**Verslag huishoudelijke elektrische installatie op laagspanning en zeer lage spanning****Algemeen:**

Referentie: <b>010-20260423-07</b>	Datum controle: <b>23/04/2026</b>
Keurder: <b>010</b>

Eigenaar: <b>Onbekend</b>	EAN-code: <b>541448820056568996</b>
Adres installatie: <b>Brigandsstraat 5, 2450 - Meerhout</b>	Nummer teller(s): <b>1SAG3205065664</b>
	Distributienetbeheerder installatie: <b>Fluvius</b>
Datum uitvoering installatie:	<input type="checkbox"/> Vóór 01/10/1981 <input checked="" type="checkbox"/> Tussen 01/10/1981 en 01/06/2020 <input type="checkbox"/> Vanaf 01/06/2020
Type:	<input checked="" type="checkbox"/> Wooneenheid <input type="checkbox"/> Niet-huishoudelijk <input type="checkbox"/> PV <input type="checkbox"/> Batterij <input type="checkbox"/> Laadpaal

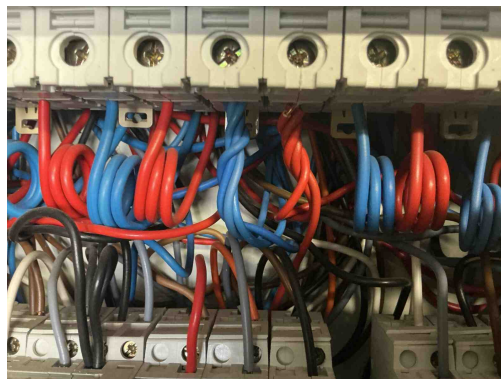
**T21** - Het elektrisch materieel is niet geplaatst volgens de voorschriften van de fabrikant/ regels van goed vakmanschap . (Boek 1: 1.4.1.3)

*Opmerking: Oa vijzen bord 1 en 4 van de ophanging zijn niet afgedekt en automaten zitten teveel draad in*

**C35** - Er zijn doorverbindingen gemaakt met lusterklemmen; er kon niet aangetoond worden dat deze klemmen geschikt zijn voor de aanwezige spanning, stroom en draadsectie en dat ze "CE" zijn (Boek 1: 1.4.2.1.).

*Opmerking: Oa bord 4*

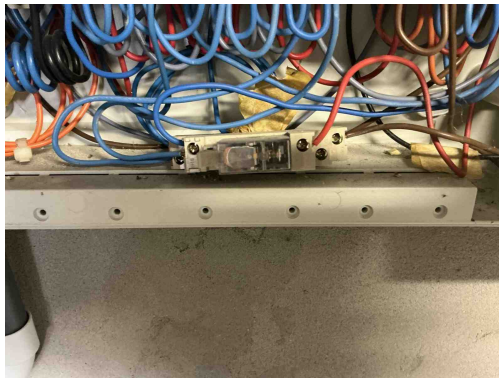
**T21** - Het elektrisch materieel is niet geplaatst volgens de voorschriften van de fabrikant/ regels van goed vakmanschap . (Boek 1: 1.4.1.3)

*Opmerking: Oa vijzen bord 1 en 4 van de ophanging zijn niet afgedekt en automaten zitten teveel draad in*

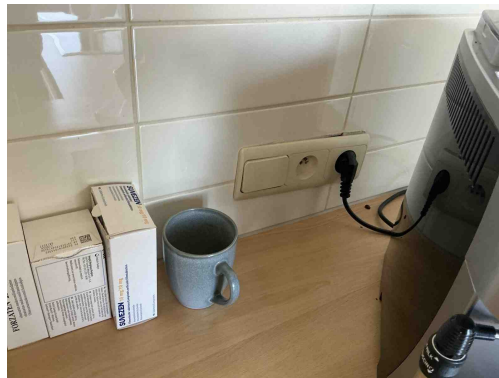
**D25** - De verbindinginstallaties en/of de beveiligingstoestellen (veiligheden, vermogensschakelaars, differentieelstroombeveiligingsinrichtingen...) moeten op steunpanelen gegroepeerd en gemonteerd zijn in één of meer schakel- en verdeelborden. (Boek 1: 5.3.5.1)

*Opmerking: Oa bord 1 en bord 4*

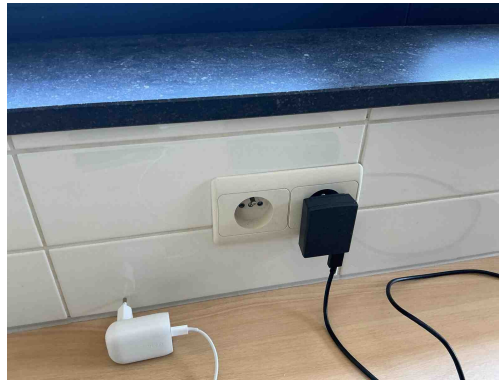
**T10** - Bepaalde contactdozen en/of schakelaars zijn niet degelijk bevestigd (Boek 1: 1.4.1.3).

*Opmerking: Oa keuken*

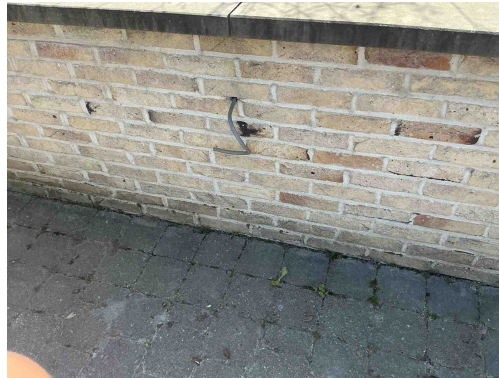
**T10** - Bepaalde contactdozen en/of schakelaars zijn niet degelijk bevestigd (Boek 1: 1.4.1.3).  
*Opmerking: Oa keuken*

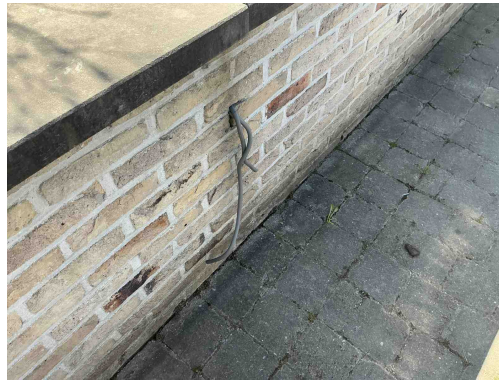
**C28** - Niet gebruikte leidingen onder spanning zijn niet op een degelijke manier geïsoleerd of verwijderd (Boek 1: 4.2.1.1).  
*Opmerking: Oa garage en oprit*

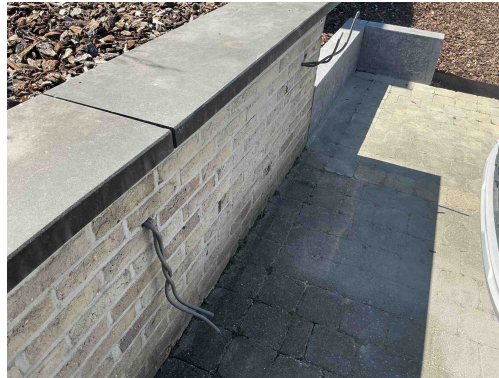
**C28** - Niet gebruikte leidingen onder spanning zijn niet op een degelijke manier geïsoleerd of verwijderd (Boek 1: 4.2.1.1).  
*Opmerking: Oa garage en oprit*

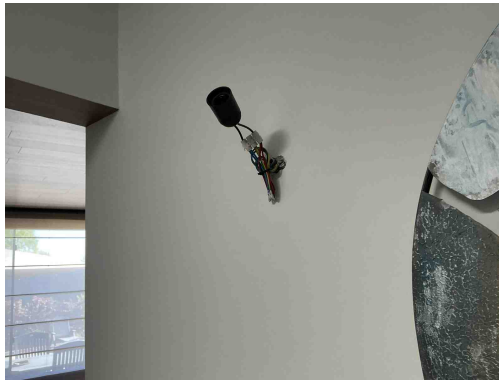
**C28** - Niet gebruikte leidingen onder spanning zijn niet op een degelijke manier geïsoleerd of verwijderd (Boek 1: 4.2.1.1).  
*Opmerking: Oa garage en oprit*

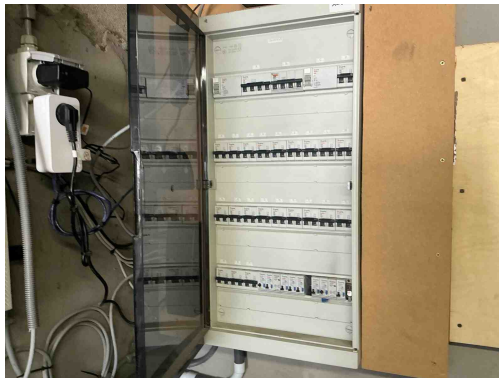
**C26** - De verbindingen zijn niet gebeurd in borden, in aftakdozen, aan de klemmen van contactdozen, schakelaars of in de verlichtingstoestellen (Boek 1: 5.2.6.1).

*Opmerking: Oa gang*

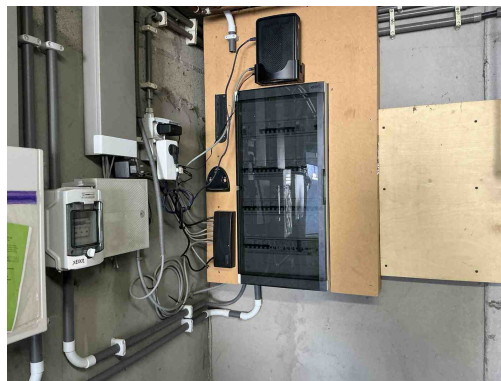
**B18** - Het volgnummer is niet op elk bord vermeld (Boek 1: 3.1.3.3).  
*Opmerking: Oa bord 1,2,3,4,...*

**B17** - De voedingsspanning is niet op elk bord vermeld (Boek 1: 3.1.3.3).  
*Opmerking: Oa bord 1,2,3,4,...*

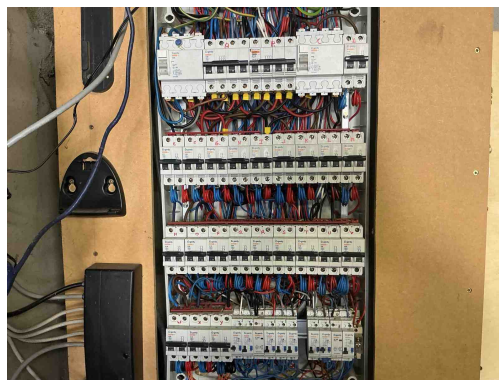
**B18** - Het volgnummer is niet op elk bord vermeld (Boek 1: 3.1.3.3).  
*Opmerking: Oa bord 1,2,3,4,...*

**B17** - De voedingsspanning is niet op elk bord vermeld (Boek 1: 3.1.3.3).  
*Opmerking: Oa bord 1,2,3,4,...*
